Mouvement pour la défense de Lausanne

Enquête publique CAMAC 237527 - Av. Louis-Ruchonnet, Av. de la Gare, Ch. de Mornex - Aménagements des espaces publics de la place de la Gare et rues connexes.

Figure 20 – Flux multimodaux au niveau du carrefour Fraise-Ruchonnet-Gare

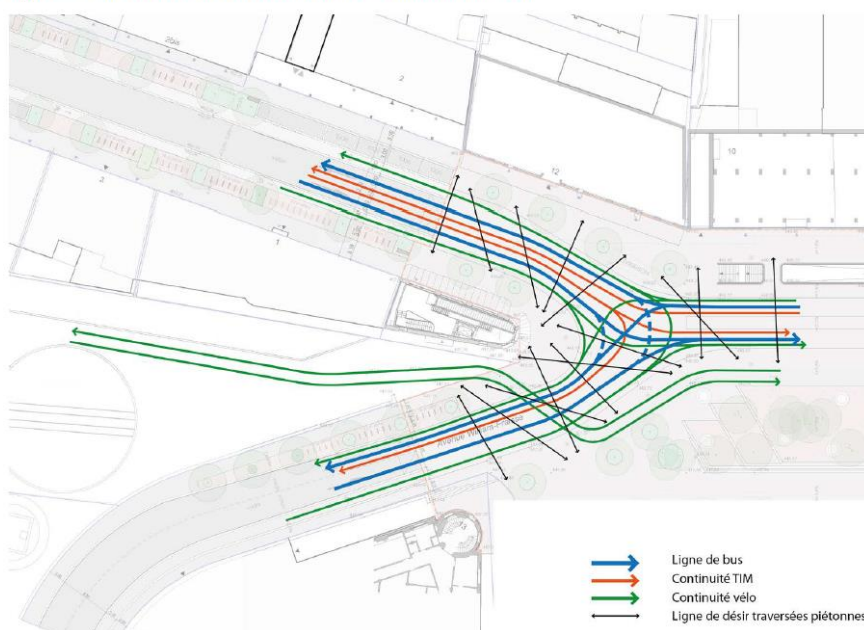
Une image peut tout raconter, celle-ci dessous annonce bien la catastrophe à venir...

Des changements radicaux s'annoncent avec diverses restrictions de mouvements :

- Sens montant réservé aux bus et vélos
- Interdiction de tourner à gauche depuis la place vers l'avenue Fraise pour les TIM, mais aussi depuis l'avenue Fraise vers l'avenue Ruchonnet
- Carrefour en priorité de droite pour l'avenue Fraise pour respecter la hiérarchie du réseau routier

Tous ces changements vont donc entraîner des reports de trafic à plus large échelle sur les avenues de Cour (au sud), d'Ouchy (à l'est), de Marc-Dufour (à l'ouest) et de Jules-Gonin (au nord).

Déplacer le trafic sur d'autres axes n'est pas très intéressant en soi, car on ne fait que reporter un problème ailleurs tout en générant plus de pollution et de bruit. Sans oublier les projets parallèles comme la piétonnisation partielle du boulevard de Grancy qui péjoreront encore plus fortement les reports de trafic locaux, tous ces changements dans le but d'enlever le trafic de transit (pas si important sur la gare).

Même remarque que sur L'avenue Ruchonnet et de la Gare pour la largeur de de la route que nous jugeons dangereusement trop étroite. On peut encore ajouter la remarque suivante tirée du rapport sur la mobilité :

« les dimensions du carrefour Fraise / Ruchonnet ne permettent pas à un bus remontant l'avenue W.-Fraise et un camion tournant à droite depuis l'avenue Ruchonnet de se croiser »
Ce que dit l'étude nous promet une belle gabegie avec des accidents potentiels à la clé !
